Portaria Inmetro/Dimel n.º 0312, de 27 de Outubro de 2011.
(1º Aditivo a Portaria Inmetro/Dimel n.º 477, de 10 de dezembro de 2009.)

Considerando a solicitação constante do Processo Inmetro n.º 52600.031603/2011 com vistas a alterar a Portaria Inmetro/Dimel n.º 477, de 10 de dezembro de 2009, de aprovação do modelo ST-ELT/09, de dispositivo indicador de bombas medidoras para combustíveis líquidos, resolve:

ANEXO:
04A

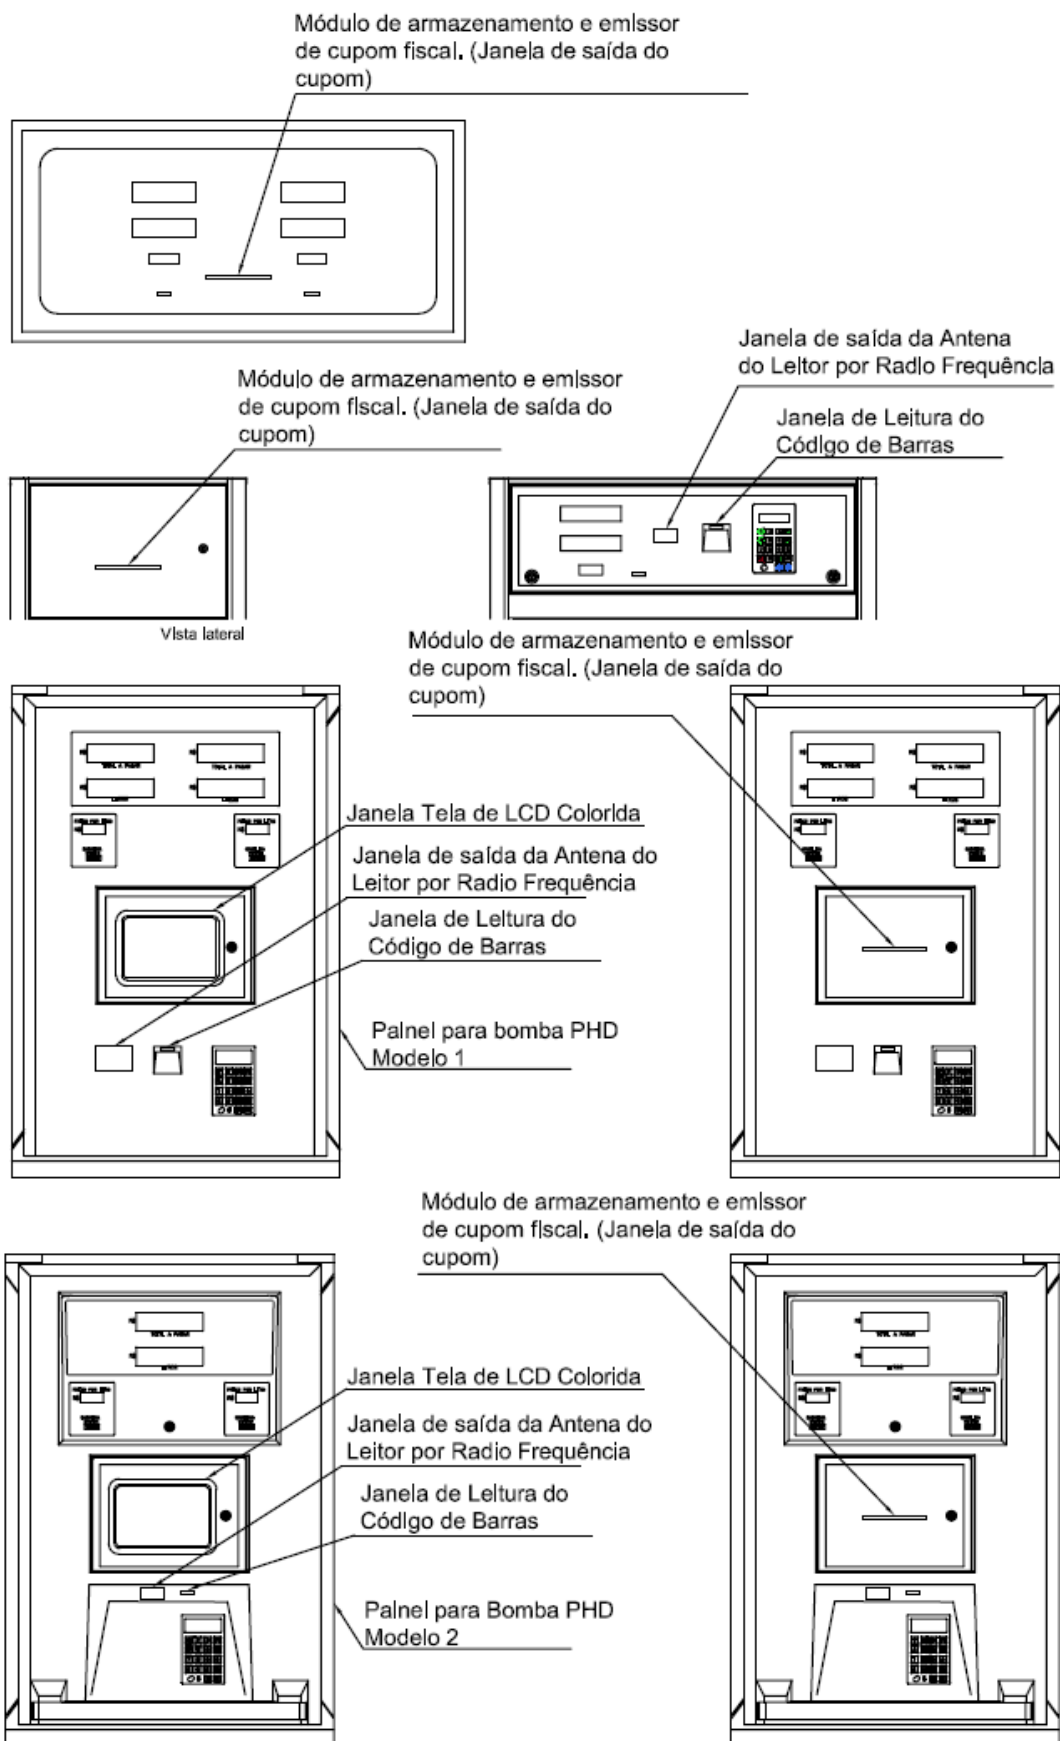
Art.6º Substituir o anexo 4 da Portaria Inmetro/Dimel n.º 477, de 10 de dezembro de 2009, pelo anexo 4A, anexo à presente Portaria.

VISTA EXTERNA COM OS OPCIONAIS ATUALIZADOS
